# AVIS RELATIF À LA PROTECTION CONTRE LES EVENTUELS EFFETS NOCIFS ET NUISANCES PROVOQUÉS PAR LES RAYONNEMENTS NON IONISANTS GÉNÉRÉS PAR DES ANTENNES ÉMETTRICES STATIONNAIRES

## Commune : BOUILLON - Exploitant : PROXIMUS

## Référence exploitant : 61CBR_01

Rapport n° 1058 / 2025

**Figure 1 : Vue en plan des lieux de séjour et des points de contrôle**

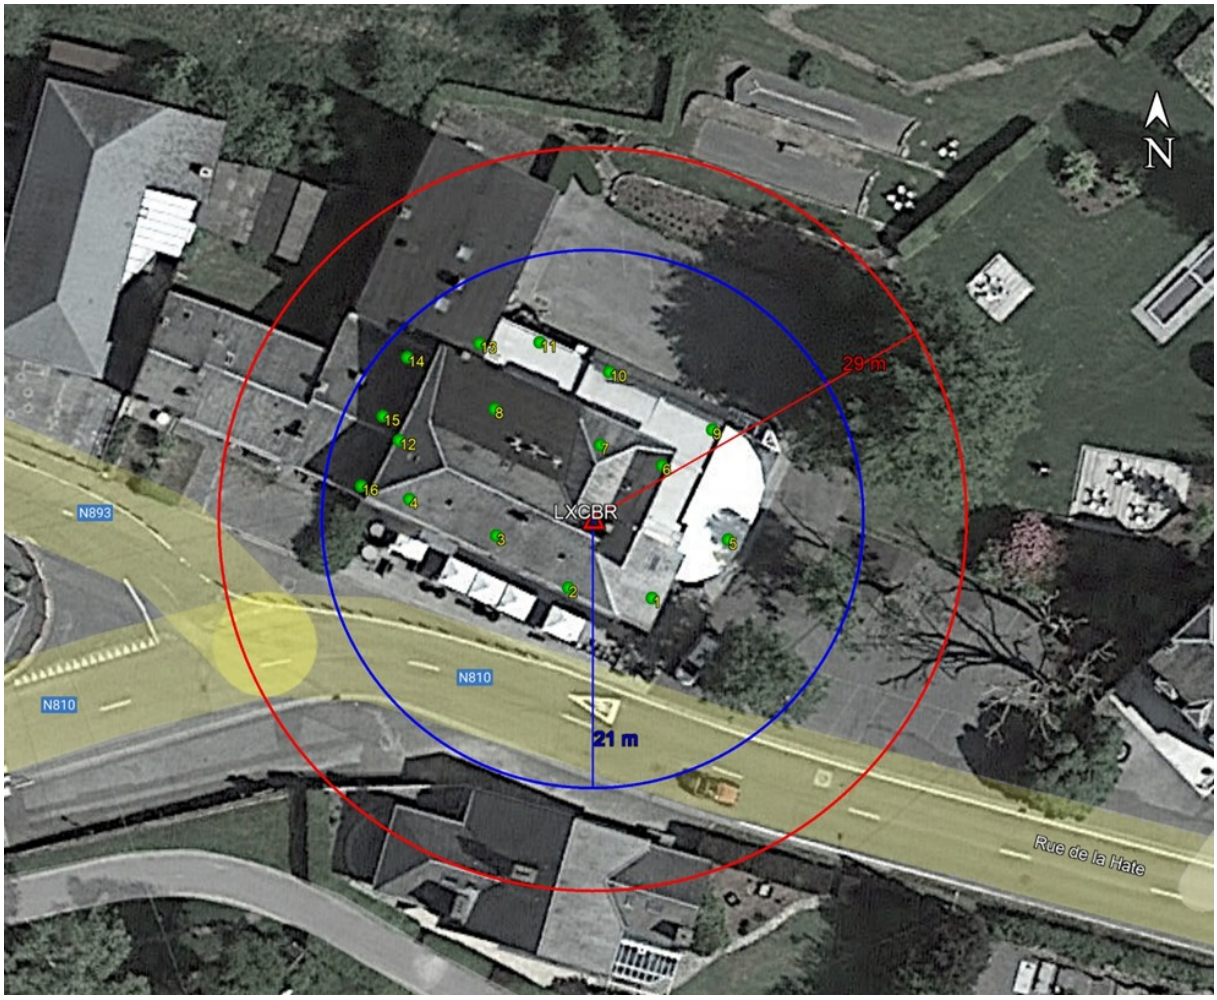
Les fréquences d'émission, la puissance rayonnée par chacune des antennes et leur gain permettent de déterminer le rayon de la zone à analyser. Tout dépassement de la limite par installation est exclu en dehors de cette zone. Le tableau 2 reprend les 35 LS[2] pour lesquels l'indice d'exposition est le plus élevé. Les différentes colonnes indiquent :

- le numéro du point de contrôle repris sur un des plans de la figure 1;
- le numéro du LS dans lequel se trouve le point de contrôle de la 1ère colonne ;
- l'atténuation d'obstacle prise en compte pour le calcul de l'indice d'exposition dans le LS ;
- le résultat du calcul de l'indice d'exposition.

En ce qui concerne les antennes de l'installation mentionnées dans le tableau 1, la distance maximale à laquelle la limite pourrait être atteinte, à l'extérieur, est égale à 28,9 m. S'il n'y a pas de LS à une distance inférieure, les antennes respectent forcément la limite d'immission.

Dans le cas des LS situés à l'intérieur des bâtiments, une atténuation d'obstacle est prise en compte et il en résulte que la distance maximale à laquelle la limite pourrait être atteinte se réduit à 20,5 m.
